# Scuole elementari

## Agno

Rapporto tecnico  
125921

L'architetto incaricato del progetto di risanamento ha richiesto allo scrivente ufficio di eseguire un sopralluogo per meglio comprendere le tematiche legate alla sicurezza e identificare le opere necessarie durante la fase di rinnovo dell'edificio scolastico.

Figura 6  
Esempi di posa di protezioni

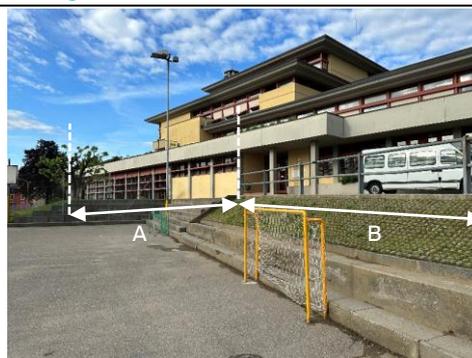
Base	Accertamento	Immagine
SIA 358 SIA 500 UPI 2.003 UPI 2.348	<p>L'uscita della scuola (A) si trova in prossimità della gradonata che poi porta al sottostante campo multisportivo (B).</p> <p>La conformazione della gradonata non corrisponde propriamente a quella di una scala classica poiché, ad esempio, presenta delle alzate molto più importanti (ca.50 cm). La progettazione di arene come quella illustrata dovrebbe prevedere, ogni 150 cm di altezza, un pianerottolo di una profondità di almeno 150 cm.</p> <p>Pertanto, l'uscita in contemporanea degli allievi, soprattutto durante gli orari di ricreazione, può portare a dei conflitti con la presenza della gradinata non protetta (spinte, cadute ecc.) che rimarrebbe accessibile lungo tutto il fronte.</p> <p>La scala sulla gradonata (C) è poco visibile e presenta dei rapporti molto variabili (lunghezza della pedata).</p> <p>Al lato sud la gradonata sottostà al camminamento di accesso (D) tramite la passerella sopra la strada cantonale. Da questo lato non è presente alcuna barriera di protezione.</p> <p>La seconda parte (E) è delimitata da una barriera (traversa superiore ed intermedia) e protegge il camminamento superiore sulla sottostante scarpata.</p>	 <p>Figura 3 Zona critica</p>  <p>Figura 4 Zona critica</p>  <p>Figura 5</p>

4.1.1 1 La situazione andrebbe migliorata dal punto di vista della circolazione delle persone e degli allievi, così come andrebbe rivista pure la definizione delle protezioni anticaduta.

Ad esempio, si potrebbe prevedere almeno una protezione minima in corrispondenza dei gradoni (traversa superiore ed intermedia) e una protezione con riempimento a protezione della scarpata.

Figura 8  
Scala incompleta

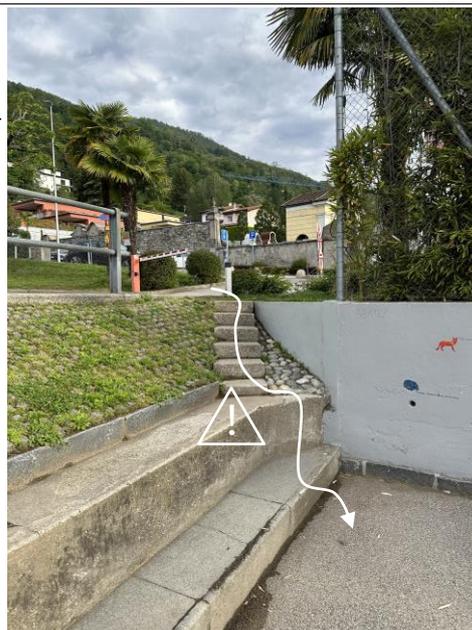
4.1.3 1 Consigliamo di eliminare le scale d'accesso non regolari che possono portare a confusione, o a situazioni non ideali come quella illustrata a lato. Le scale devono essere munite di corrimano, a maggior ragione se le stesse sono irregolari e conducono in zone non ben definite e spesso portare a cadute.

Figura 12  
Uno degli accessi principali degli scolari

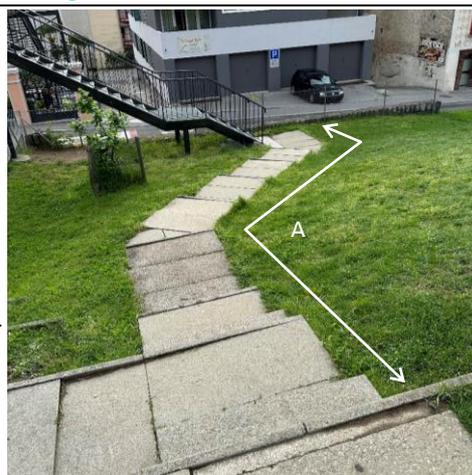
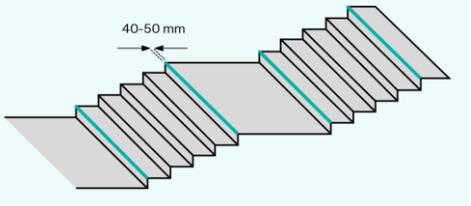
VSS 40.238	<p>Il percorso illustrato a lato risulta essere a tutti gli effetti uno dei principali accessi alla scuola poiché permette di accedere al centro scolastico in tutta sicurezza, senza dover attraversare la strada, che peraltro conta un numero di passaggi giornalieri sicuramente molto elevato.</p> <p>Nel caso specifico, per il tratto di scalinata dopo la passerella (A) la proporzione tra alzate e pedate è spesso irregolare e la differenza di dislivello non è facilmente percettibile in quanto la colorazione del materiale è «tono su tono».</p> <p>La presenza di almeno un corrimano è auspicabile in quanto il percorso potrebbe venir utilizzato anche dal pubblico, accompagnatori, persone anziane ecc.</p>	
SIA 500		
UPI 2.007		
MB 026

4.3.1	1	<p>Le scale vanno ricalibrate in modo da offrire un rapporto regolare tra alzata e pedata per le varie rampe di scale, anche se di solo qualche gradino.</p>	
		<p>Apportare almeno un corrimano (B) che permetta di poter avere una sicurezza in caso di caduta. Il corrimano posto sulla destra, a salire, avrebbe anche la funzione di creare una barriera verso la gradinata.</p>	
		<p>Evidenziare i cambiamenti di dislivello (C) (misura minima: prima e ultima alzata).</p>

Trattandosi di un passaggio pubblico va valutata la tematica dell'illuminazione minima.

Figura 16  
Aggiunta di un secondo corrimano

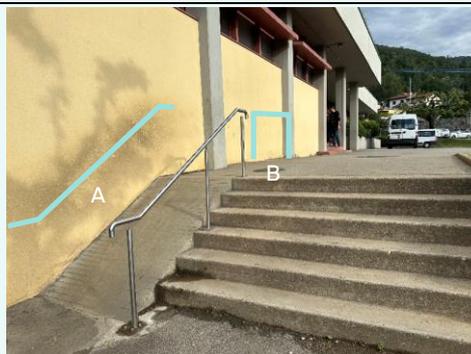
Base	Accertamento
VSS 40.238	La scala che conduce verso e dalla palestra presenta lateralmente una rampa molto inclinata. La stessa non è utilizzabile per le persone disabili, né in maniera autonoma, né con accompagnatore.
SIA 500	
UPI 2.007	
MB 026

No.	Prior.	Misure consigliate
4.4.1	1	<p>Rimane da valutare la volontà di mantenere questa rampa. La sicurezza potrebbe venir aumentata aggiungendo un corrimano (A) contro la parete e rendendo meno scivoloso il fondo.</p> <p>La posa di una barriera (B), a debita distanza, eviterebbe la discesa diretta, in velocità, con delle biciclette o altri mezzi (trottinette, skate).</p> <p>La finitura della rampa rigata, modificata, porterebbe più sicurezza sulla questione antiscivolo.</p>

Figura 17  
Griglie non conformi

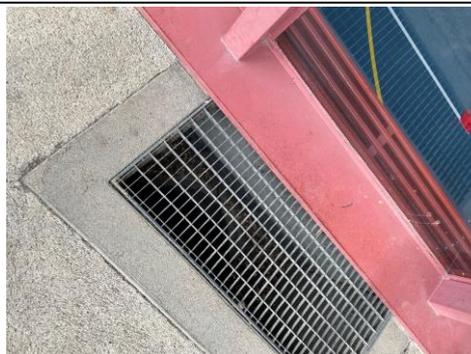
Base	Accertamento
SIA 500,3.2.8	Le griglie che si trovano sui passaggi pubblici devono presentare una larghezza massima di 10 mm e una lunghezza di 30 mm.

No.	Prior.	Misure consigliate
4.5.1	1	Prevedere una sostituzione delle griglie, così come negli altri casi analoghi.

Figura 19  
Cordolo praticabile e accessibile

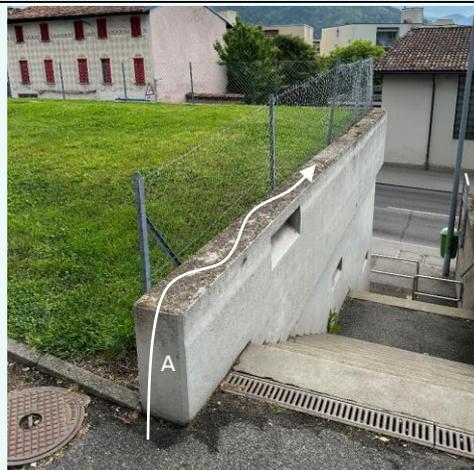
Base	Accertamento
SIA 358	L'accesso ai cordoli (A) deve esser reso difficoltoso poiché lo stesso risulta «praticabile» ai sensi della documentazione SIA.
SIA D0158,10	
UPI 2.003

4.6.1 1 La prima variante è quella di risvoltare la recinzione fino a raggiungere un'altezza di 1,3 m dalle scale.

In alternativa, prevedere il fissaggio della protezione anticaduta sul cordolo esterno, prevedendo un'altezza della protezione di almeno 1 m, misurata dal cordolo.

La maglia utilizzata deve avere una dimensione massima di 40 mm/40 mm.

Figura 26  
Possibilità di posa di corrimani.

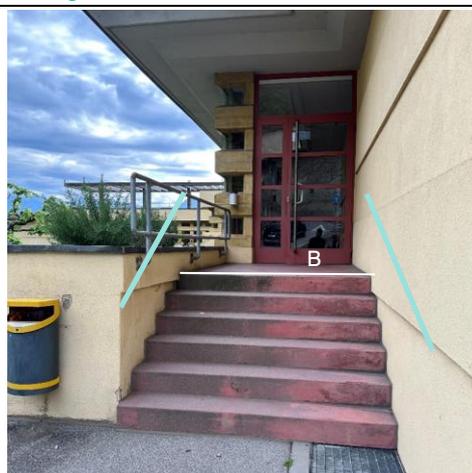
Base	Accertamento
SIA 500	L'accesso non dispone di corrimani.
UPI 2.007	L'accessibilità al tetto al piano superiore può avvenire in maniera facilitata (A) poiché la barriera esistente è del tipo semplice.
MB 026	Il contrasto della scala è dato dalla colorazione della stessa e del colore dell'asfalto, per la parte finale. L'inizio scala superiore non è demarcato.

No.	Prior.	Misure consigliate
4.9.1	1	Prevedere una protezione con riempimento per evitare l'accesso al tetto piano. Prevedere la posa di corrimani per la scala. Eseguire la demarcazione almeno del primo gradino (B).

Figura 40

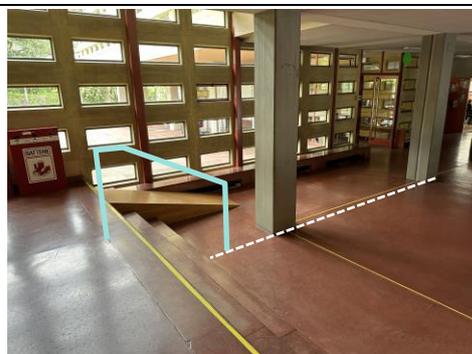
Base	Accertamento
SIA 500	La possibilità di poter eseguire un percorso sicuro all'interno e all'esterno dell'Istituto deve essere garantita alle persone con disabilità. I tre dislivelli all'interno dell'atrio del piano terreno non dispongono di un corrimano.  La demarcazione dei dislivelli è parziale, tramite una banda gialla nella parte superiore e assente per la parte inferiore.
UPI 2.007	
MB 026

No.	Prior.	Misure consigliate
4.15.1	2	Un corrimano posto sull'allineamento dei pilastri non sarebbe d'intralcio nei flussi dei passaggi interni.

Figura 41

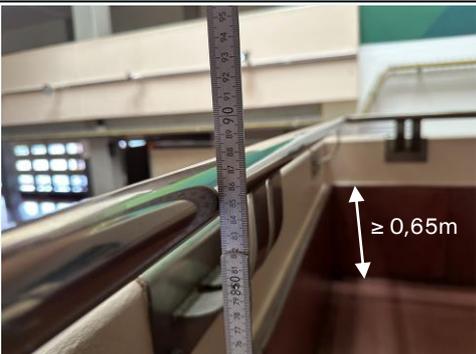
Base	Accertamento	Immagine
SIA 500 UPI 2.007 MB 026 SIA 358 SIA D0158 UPI 2.003	<p>L'altezza del corrimano sulle parti orizzontali deve raggiungere il metro di altezza. La misura attuale è di circa 0,87 m. La sicurezza per le persone adulte non è garantita, al contrario di quella per i bambini che è soddisfatta.</p> <p>Il rivestimento prefabbricato sul parapetto deve essere alto almeno 0,65 m per evitare la scalabilità della protezione. Il suo spessore è superiore ai 3 cm.</p>

No.	Prior.	Misure consigliate	Immagine
4.16.1	1	<p>Le altezze delle protezioni anticaduta devono venir adattate allo stato della tecnica in caso di risanamento importante. Sui pianerottoli almeno 1 m di altezza e sulle rampe delle scale almeno 0,9 m.</p> <p>La verifica della posa di un secondo corrimano (altezza 0,65 m dalla testa del gradino) va verificata con l'Autorità cantonale.</p>

Figura 42

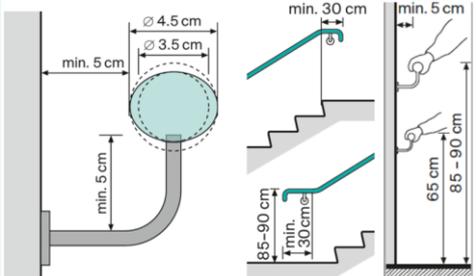
SIA 500 UPI 2.007 MB 026 SIA 358 SIA D0158 UPI 2.003	<p>Demarcazioni parziali dei gradini, per la parte superiore sufficiente, per la parte inferiore insufficiente.</p>	
---	---	---

4.16.2 1 Le scale vanno demarcate almeno sulla prima e l'ultima pedata.

Figura 45

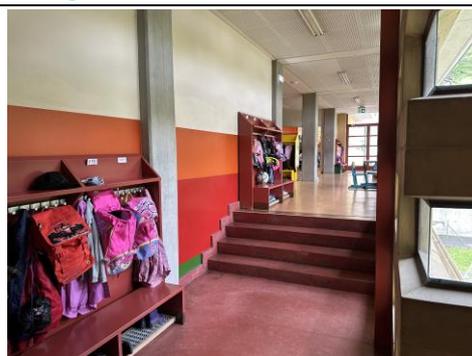
Base	Accertamento
SIA 500	Vedi punti precedenti 4.15 per la questione del corrimano e 4.16 per la demarcazione delle scale e dei dislivelli.
UPI 2.007	
MB 026

No.	Prior.	Misure consigliate
4.17.1	2	Apporre almeno un corrimano, idealmente anche il secondo.

Figura 52  
Protezione insufficiente

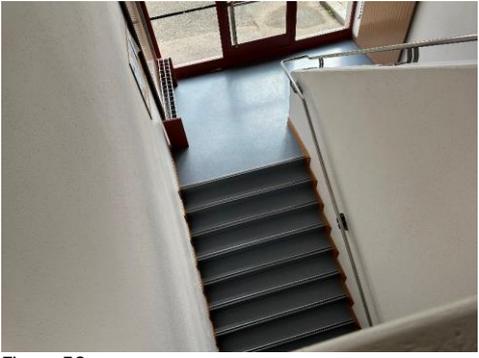
Base	Accertamento	Immagine
SIA 500 UPI 2.007 MB 026 SIA 358 SIA D0158 UPI 2.003	La scala principale del blocco palestra dispone di un unico corrimano. La zona in questione è considerata di accesso pubblico proprio per la questione relativa alle manifestazioni ed eventi, nonché, ad esempio, l'accesso di società esterne e le loro attività.  L'altezza del corrimano sulle scale corrisponde a circa 1,06 m il che risulta eccessivo per rapporto alla posizione ideale (0,9 m.)

No.	Prior.	Misure consigliate	Immagine
4.20.1	1	Prevedere la disposizione del secondo corrimano e adattare l'altezza sulle rampe a 0,9 m.	-

Figura 56  
Elementi sporgenti

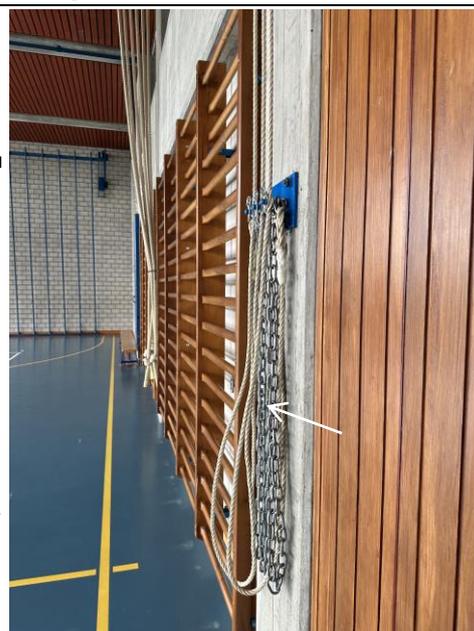
Nella realizzazione delle pareti bisogna rispettare il principio della parete liscia. Ciò significa che le pareti non devono essere ruvide e devono essere, almeno fino ad un'altezza di 2,70 m, piane, chiuse e antisceggia. Di questa esigenza bisogna tener conto fin dal momento della scelta dei materiali.

4.24.1	2	<p>Esistono diversi sistemi per correggere delle situazioni esistenti di sporgenze che potrebbero compromettere il principio della parete liscia. A lato alcuni esempi.</p> <p>I vani, gli angoli e gli spigoli presenti andrebbero eliminati, ad esempio, con dei tamponamenti (lamiere microforate o simili).</p>	
--------	---	---	--

Figura 58  
Nicchie

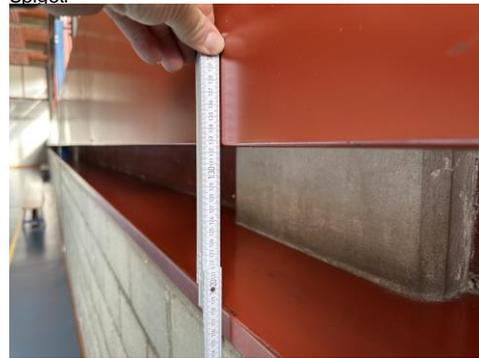
Possibili incastrì/impatti dovuti al movimento/spinte.
